**CCR-VIA -- COMITATO DI COORDINAMENTO REGIONALE PER LA
VALUTAZIONE D'IMPATTO AMBIENTALE**

Giudizio n° 3053 del 06/06/2019

Oggetto Coltivazione cava di ghiaia

Comune dell'intervento SAN SALVO **Località** Località Bosco Mottice

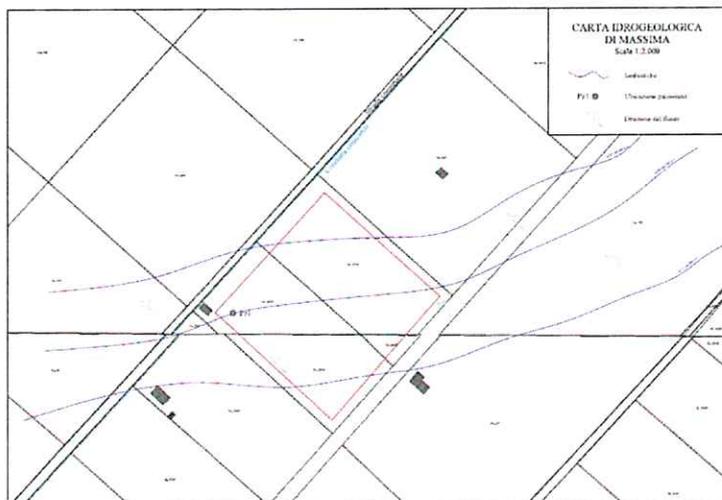
Considerato il permanere delle carenze già emerse nella precedente discussione è necessario integrare quanto segue:
- al fine di ottemperare a quanto prescritto al p.to 2 del precedente giudizio n. 3000 del 29/01/19, si ritiene necessaria la ricostruzione della superficie piezometrica con aumento n. 3 piezometri, il rilievo plano-altimetrico di dettaglio centimetrico degli stessi, effettuando letture a seguito dei periodi piovosi al fine di individuare la massima oscillazione della falda;
- è necessario valutare nuovamente gli impatti sulla qualità dell'aria applicando correttamente i riferimenti di valutazione indicati dalla ditta;
Inoltre, per quanto attiene il ripristino mediante il riutilizzo di terre e rocce da scavo, la ditta dovrà attenersi ai dettami del DPR 120/2017.
